Tähelepanekud 03.10.2025

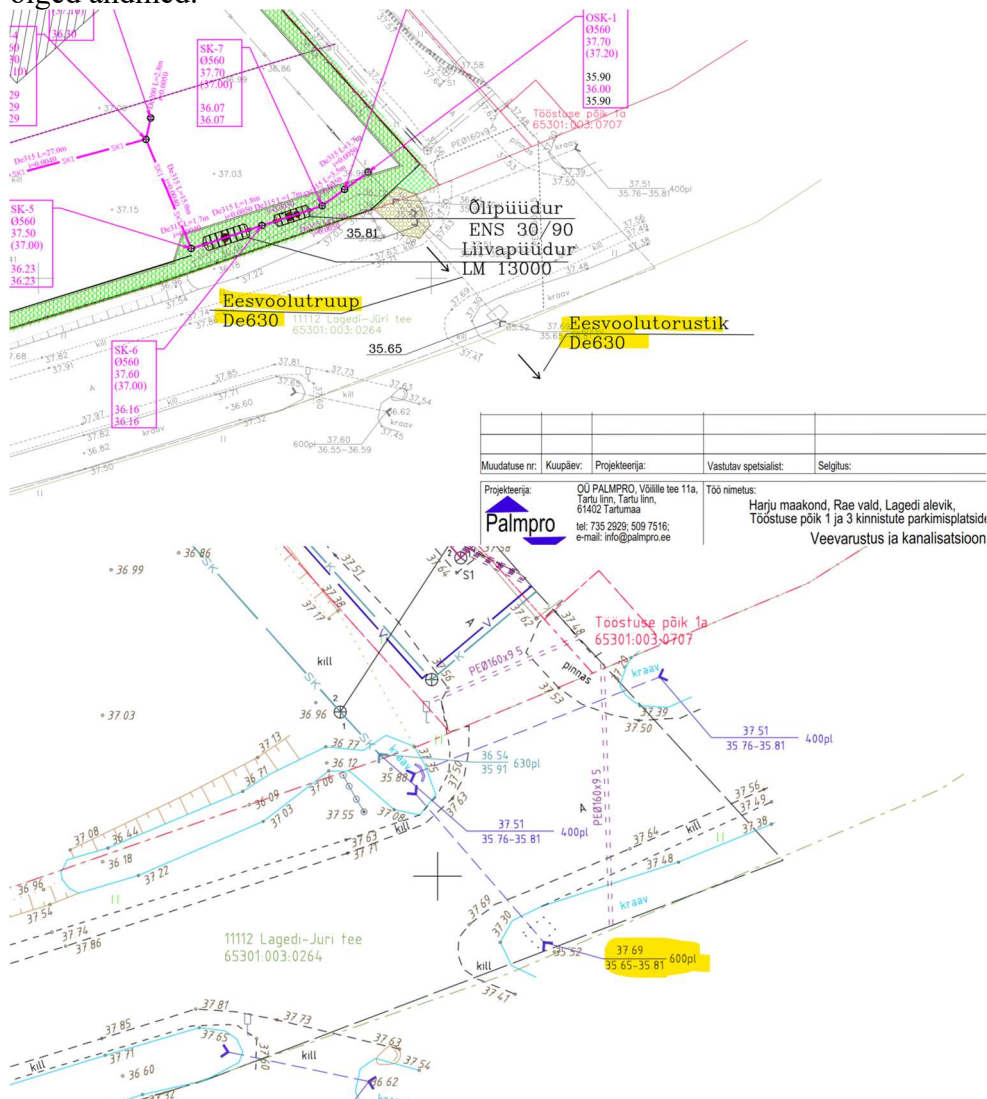
- Ehitusloa aluseks olevas projektist nähtub, et sademevett kavandatakse juhtida riigitee alusele maaüksusele sh riigitee koosseisu kuuluvatesse teekraavidesse ning truupidesse. Juhime tähelepanu, et sellisel juhul tuleb tagada riigiteekraavide ja truupide läbilaskevõime riigitee muldkeha niiskuserežiim. Selleks tuleb hinnata pädeval spetsialistil arendustegevusest lisanduvaid vooluhulki ning olemasolevaid vooluhulki, riigitee kraavide ja truupide läbilaskevõimet, sh truupide seisukorda ja teostada läbilaskearvutused (esitada truupide läbilaskearvutused) kuni riikliku eesvooluni (Rae peakraavini). Lisaks palume esitada asendiplaan, kus on kajastatud truupide läbimõõdud, voolusuunad ning kraavide põhja abs kõrgused ning voolusuunad kuni Rae peakraavini.

- Lisame juurde, et esitatud asendiplaanilt ei selgu üheselt, mis läbimõõduga truup paikneb riigitee nr 11112 Lagedi-Jüri tee all ning samuti mis läbimõõduga ning mis suunas kulgeb truup edasi.

Projekti asendiplaanil ning seletuskirjas on arvestatud truubi läbimõõduga riigitee nr 11112 all De630, kuid geoalusel kajastub truup 600pl. Palume kontrollida truupide läbimõõte ning esitada õiged andmed.

- Seletuskirjast nähtub, et peale projekti realiseerumist lisandub vooluhulk 120l/s ning kokku on vooluhulk 505l/s ja torustik De630mm laseb läbi maksimaalselt vooluhulga 600 l/s ning seega on truubi täituvus ca 84%. Juhime tähelepanu, et Transpordiamet saab nõustuda riigitee maaüksusel maksimaalselt truubi 75% täituvusega.

- Täiendavalt juhime tähelepanu, et seletuskirjast ja joonistelt puuduvad projekteeritud kõrgusliku lahenduse selgitus/põhjendus riigiteede poolsest küljest (nn äärekivist riigiteede nr 11112 ja nr 11290 poole). Teha vastavad ristlõiked riigiteede poolsest küljest olemasoleva maapinnaga kokkuviiimisel. Asendiplaanil kajastada projekteeritud kõrguslikud andmed ka nn äärekivi ja riigitee maaüksuste vahelistel aladel. Kinnistu sademeveett nõlvakalletega riigitee alusele maale mitte juhtida (mis praeguse lahendusega on tehtud).
- Palume taastada algne olukord ning korrastada riigitee maaüksus nn mahasõidu asukohas.
